Oggetto: [ID_VIP: 5407] Istanza per il rilascio del provvedimento VIA nell'ambito del provvedimento unico ambientale ai sensi dell'art. 27 del D.Lgs. 152/2006 e ss.mm.ii., relativo al progetto per la realizzazione di un impianto eolico composto da 7 aerogeneratori da 4,3 MW per una potenza di 30,1 MW, sito nel Comune di Valva (SA) e le relative opere di connessione nel Comune di Calabritto (AV) – **Trasmissione controdeduzioni ai pareri ed osservazioni pervenuti**

Istanza per il rilascio del provvedimento VIA nell'ambito del provvedimento unico ambientale ai sensi dell'art. 27 del D.Lgs. 152/2006 e ss.mm.ii., relativo al progetto per la realizzazione di un impianto eolico composto da 7 aerogeneratori da 4,3 MW per una potenza di 30,1 MW, sito nel Comune di Valva (SA) e le relative opere di connessione nel Comune di Calabritto (AV)

Controdeduzioni ai pareri ed osservazioni pervenuti

Figura 3 – Visualizzazione mappa delle ombre generate dalla V136

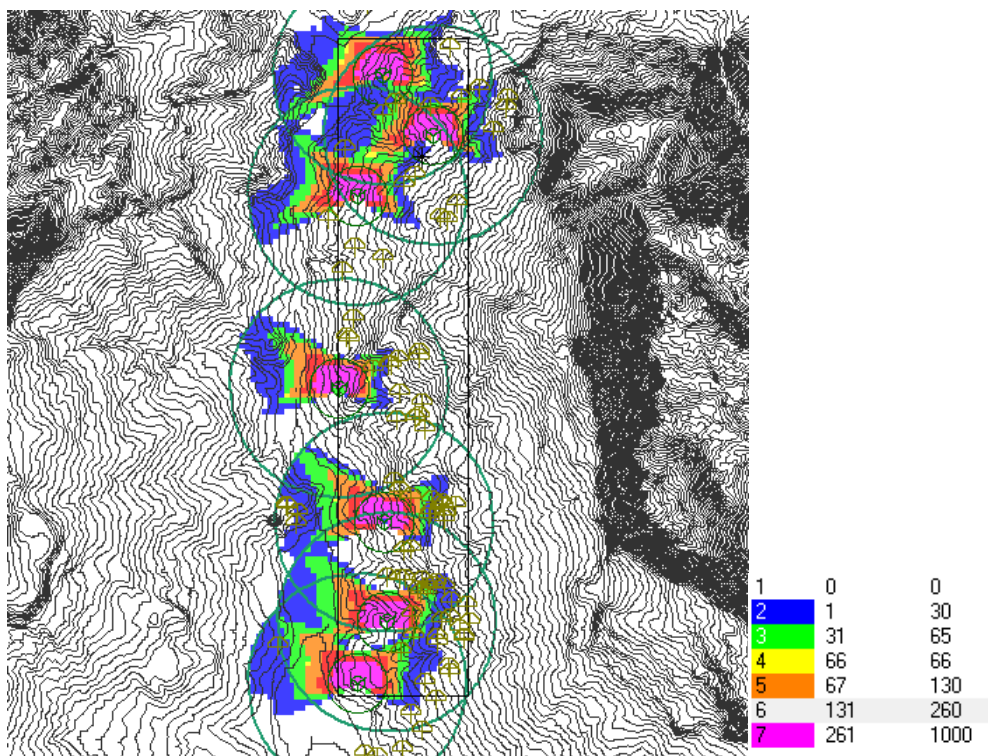
In merito al punto 3), il richiamo al parco eolico di Conza della Campania che viene fatto in più punti nell'elaborato "Studio evoluzione dell'ombra" fa concludere che i contenuti di tale elaborato non sono riferiti al progetto in epigrafe e pertanto il suddetto elaborato deve essere predisposto *ex novo*. È necessario inoltre fornire una mappa dell'ubicazione degli 86 recettori esaminati rispetto al layout dell'impianto in quanto l'elaborato "report dei fabbricati", andando a considerare un'area buffer di raggio più ridotto, ne contempla solo 31. Infine è necessario rendere le legende e, in particolare i codici identificativi dei fabbricati, uniformi, nonché indicare anche in relazione i fabbricati "luoghi adibiti alla permanenza della popolazione superiore a 4 ore al giorno e strutture accatastate come "abitazioni" anche se non abitate o stabilmente abitate".

Per quanto attiene a tali aspetti si rimanda all'elaborato "EO-VAL-PD-SIA-08 - Studio dell'evoluzione dell'ombra – Revisione 1" allegato alla presente per formarne parte integrante e sostanziale.

COD. INTERNO	DESCRIZIONE	SCALA DI RAPP.
EO-VAL-PD-SIA-16	PLANIMETRIA SU ORTOFOTO DELLE OPERE PRE E POST OPERAM	1:5.000

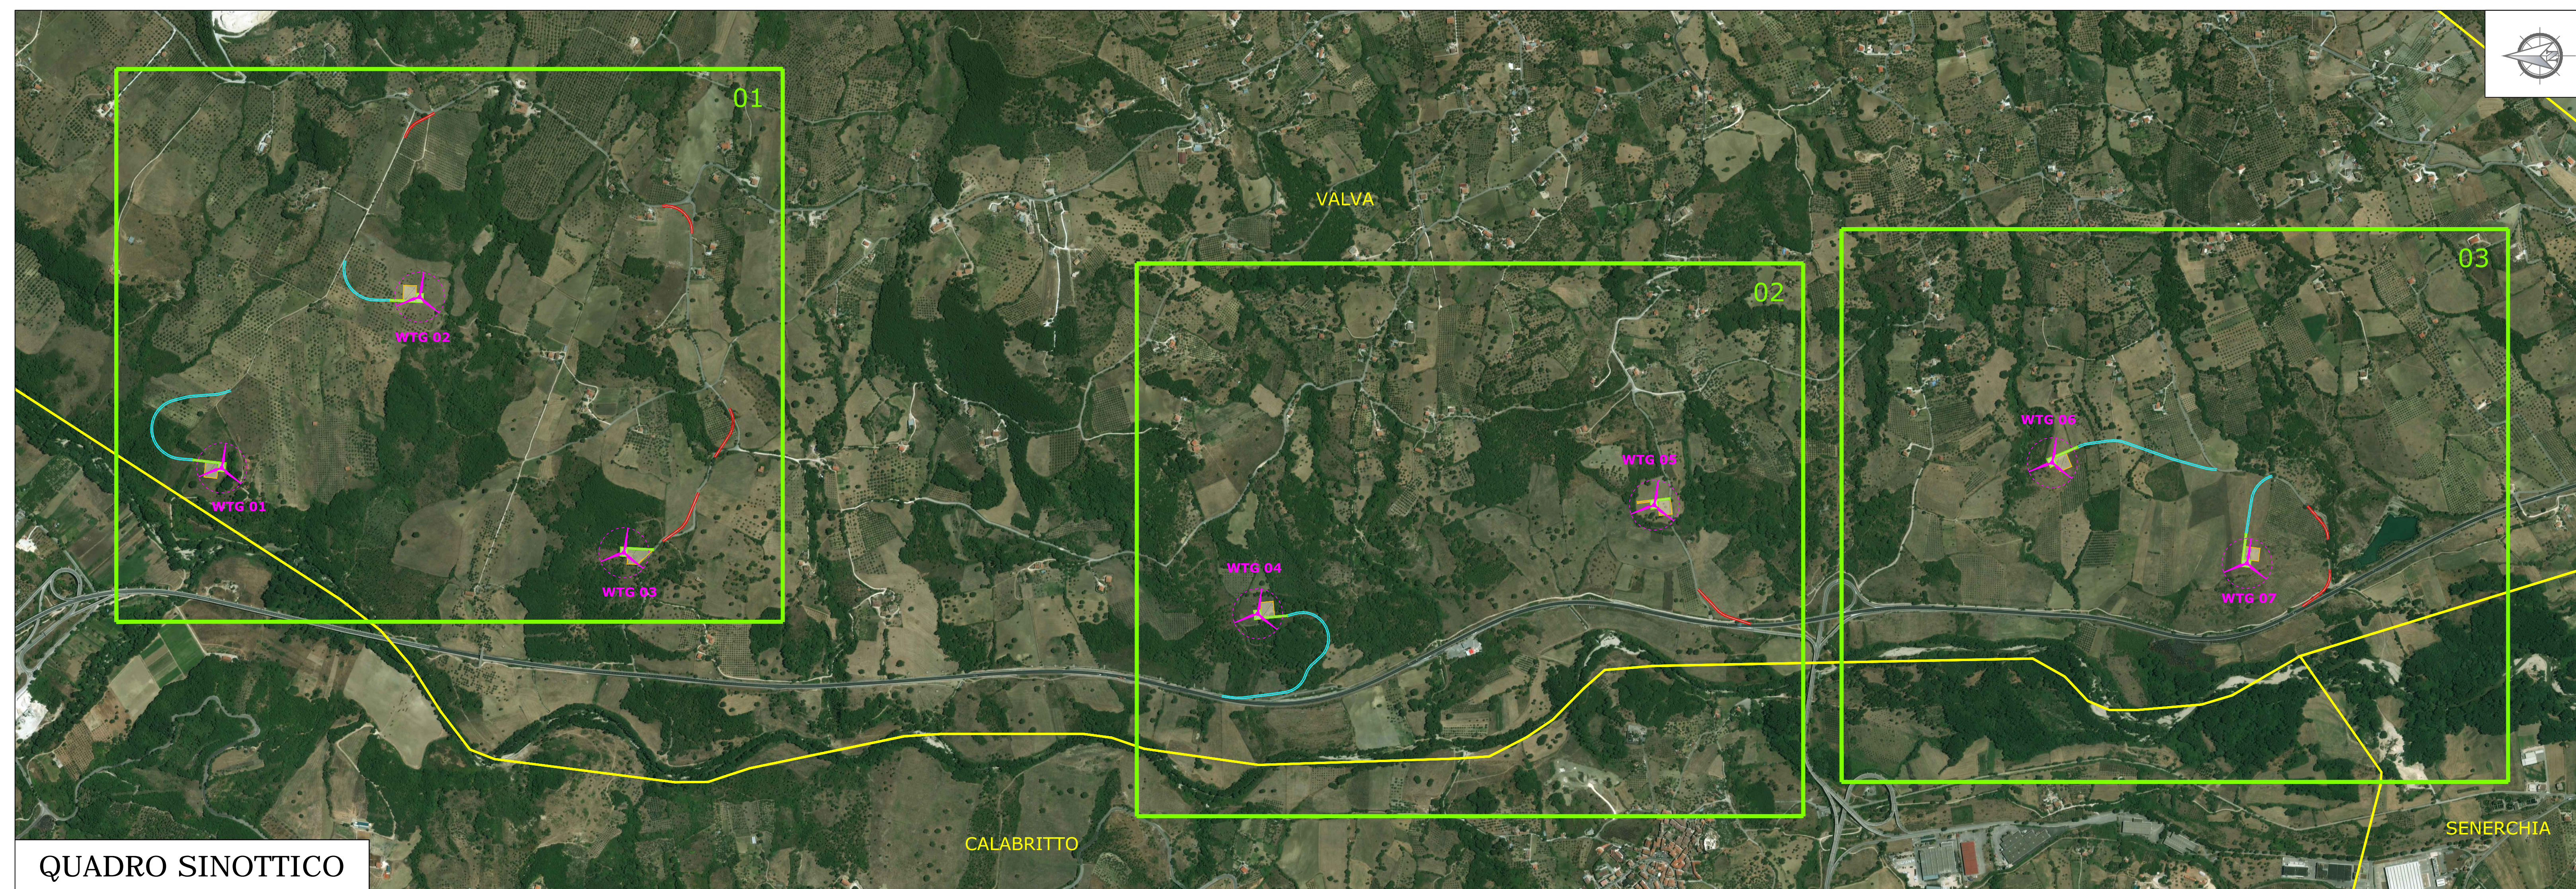
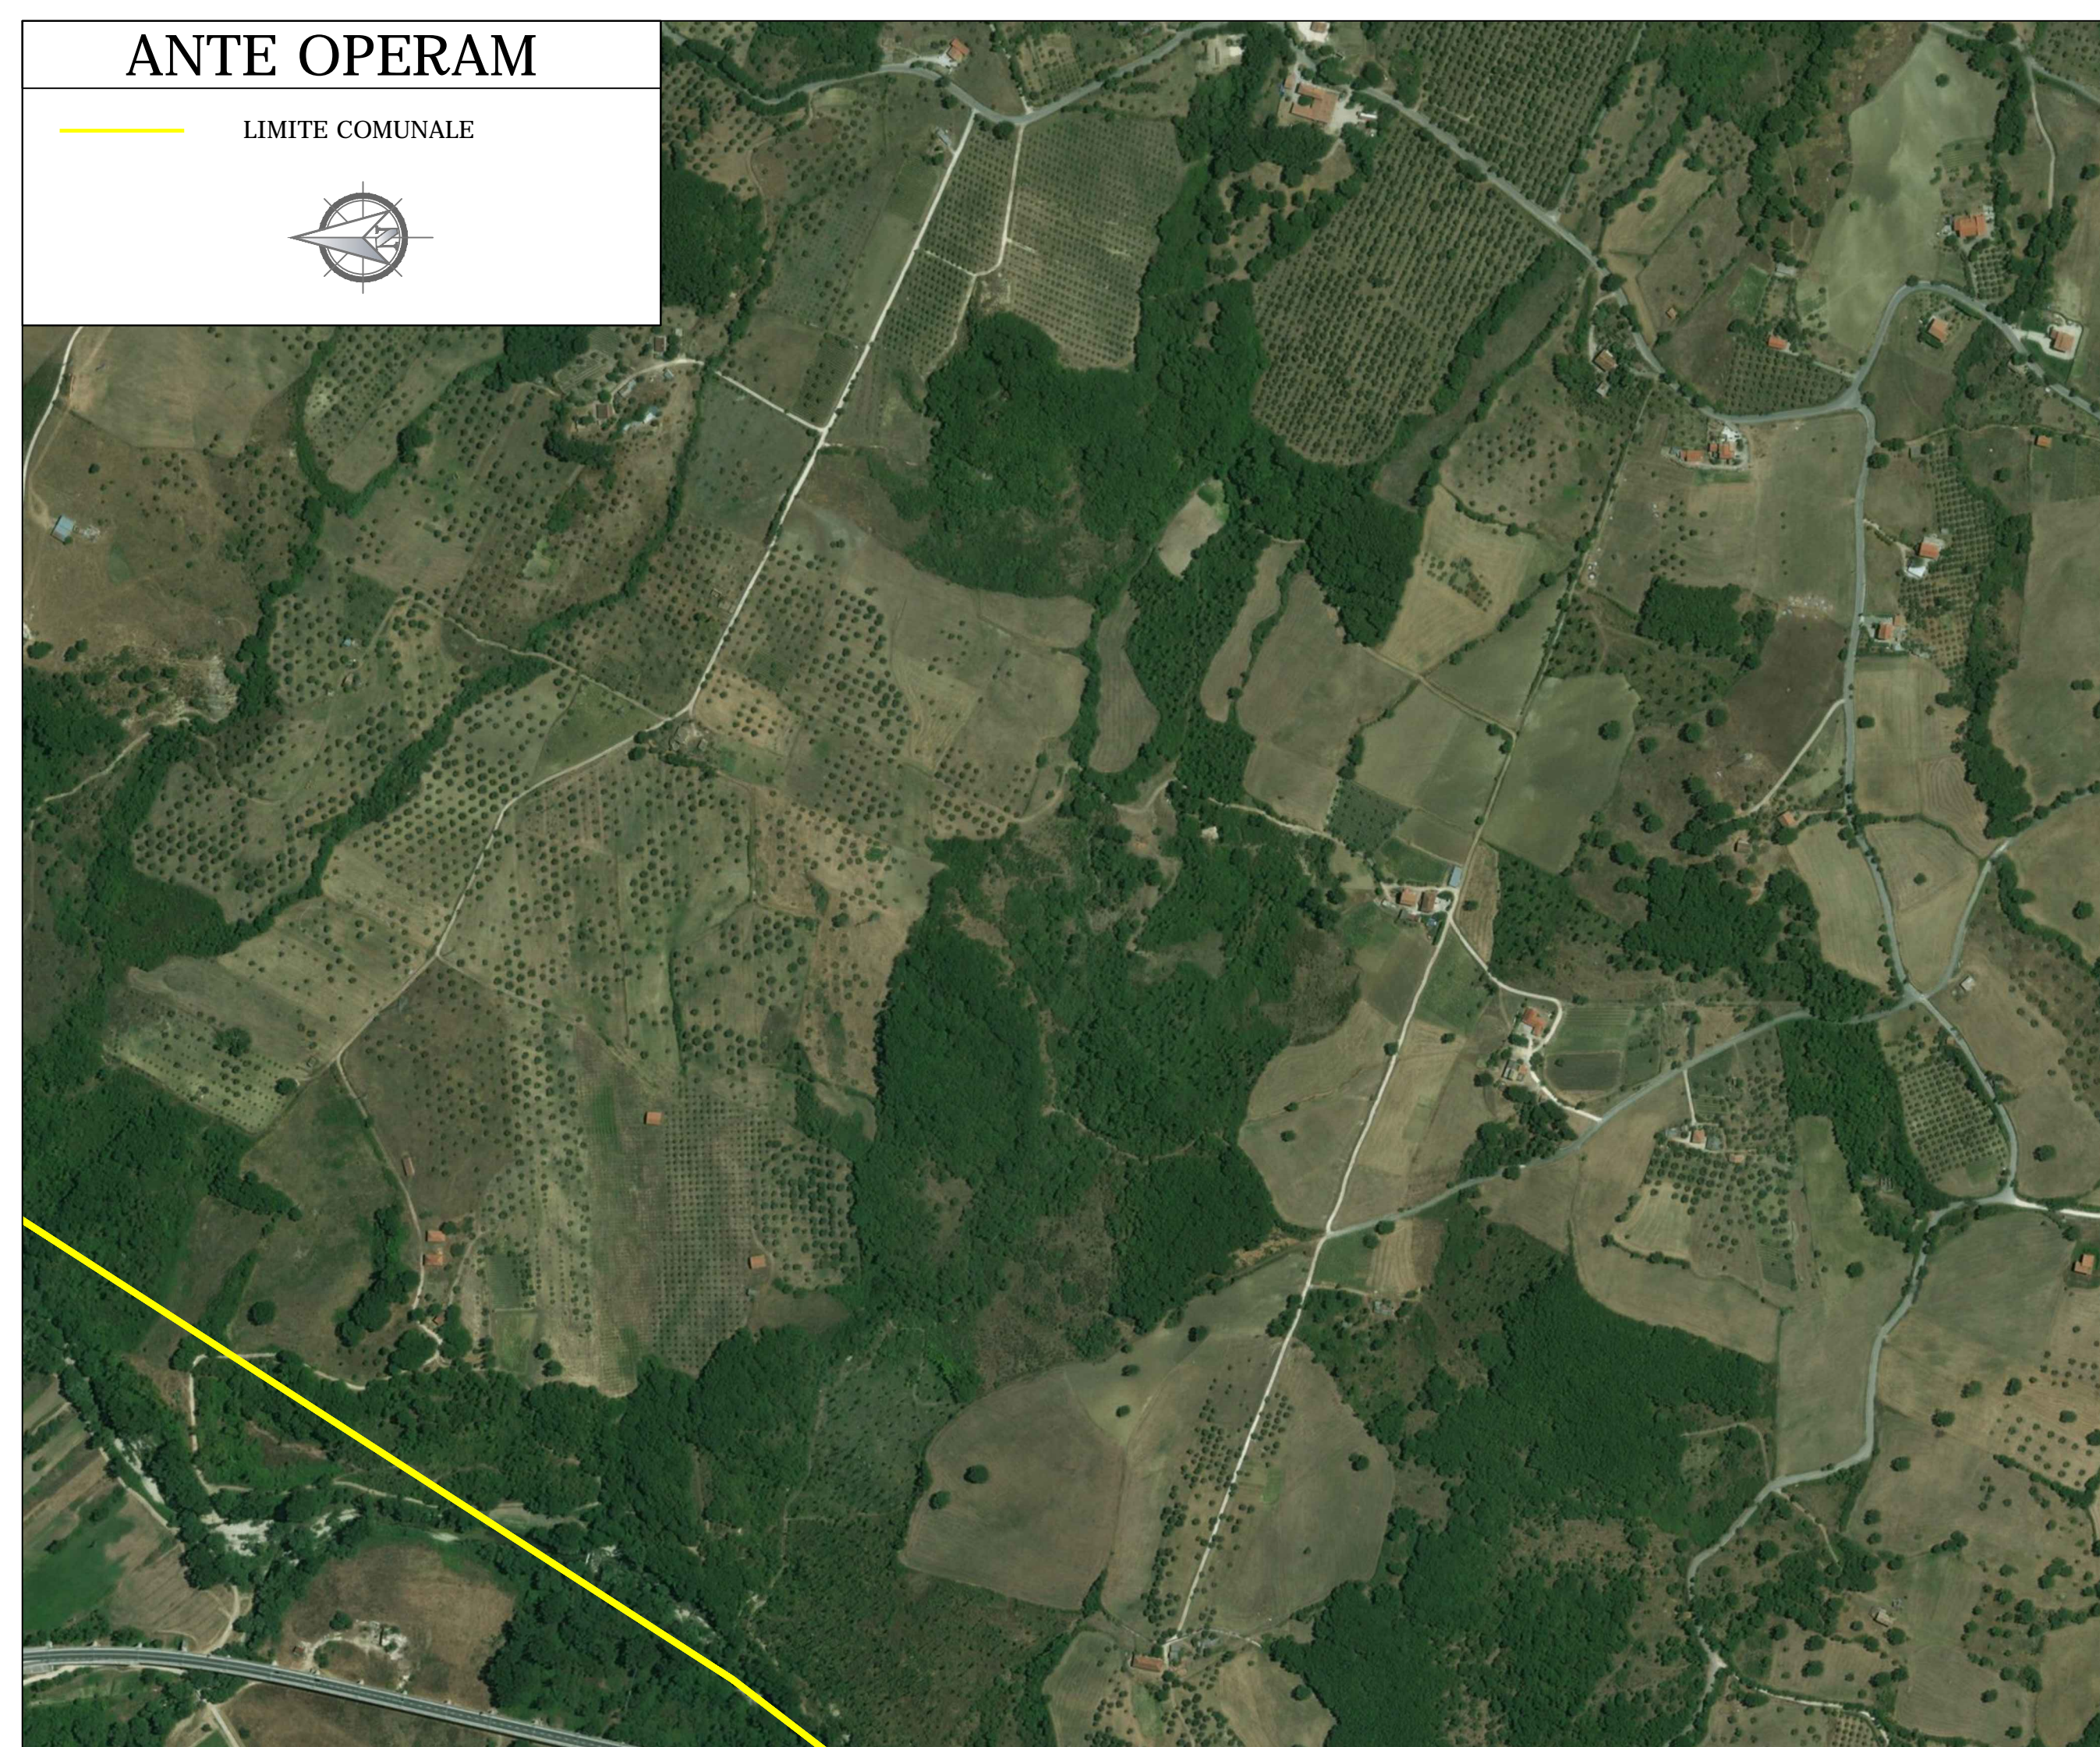
Proprio per valutare compiutamente gli impatti del progetto rispetto a tale rilevante tematica, in termini sia quantitativi che qualitativi, è necessario fornire la rappresentazione del progetto, come definito dall'art. 12

co. 3 del Dlgs 387/2003, su foto aerea il più recente possibile, e comunque riportante la data, **in scala idonea** ad apprezzare con immediatezza le modifiche territoriali temporanee e permanenti determinate dalla sua realizzazione. In tal senso sarà necessario suddividere l'area del progetto come sopra definito, e comprendente anche tutte le aree interessate dal cantiere, in tanti quadranti, per ognuno dei quali si dovrà predisporre: 1) la foto aerea del quadrante alla data dell'immagine; 2) la foto aerea del quadrante alla data dell'immagine riportante la rappresentazione grafica della massima espansione del cantiere; 3) la foto aerea del quadrante alla data dell'immagine riportante la rappresentazione grafica del progetto realizzato. Ovviamente tali rappresentazioni dovranno essere fornite di idonea legenda riportante la descrizione sintetica e le caratteristiche dimensionali di quanto rappresentato nonché riportare il perimetro della Riserva e il perimetro dei siti Natura 2000.

Sempre in ordine al consumo di suolo (in questo caso agricolo), si precisa che esso deve essere ponderato secondo i noti principi di ragionevolezza e proporzionalità ed il principio generale del *“razionale sfruttamento del suolo”* (art. 44, comma 1 Cost). In tale ottica va perseguita la massima diffusione degli impianti da FER – voluta dal legislatore del 2003 (cfr. art. 12 D.Lgs 387/2003) - alla condizione che ne sia garantita l'alta efficienza energetica, affinché sia evitata l'inutile (o non efficace) sottrazione di territorio alla sua naturale vocazione in assenza di un obiettivo e adeguato incremento di produzione da FER. Tutti i richiamati principi, disposizioni e finalità sono ampiamente rispettati dal progetto in esame. In esito a quanto richiesto dalla Regione Campania nella nota prot. n. 56196 del 02/02/2021, si allega alla presente relazione planimetria con riquadri in scala 1:5000 che riporta graficamente ortofoto ante intervento, ortofoto in fase di costruzione ed ortofoto in fase di esercizio (elaborato EO-AL-PD-SIA-16 – Planimetria su ortofoto delle opere in fase pre e post operam).
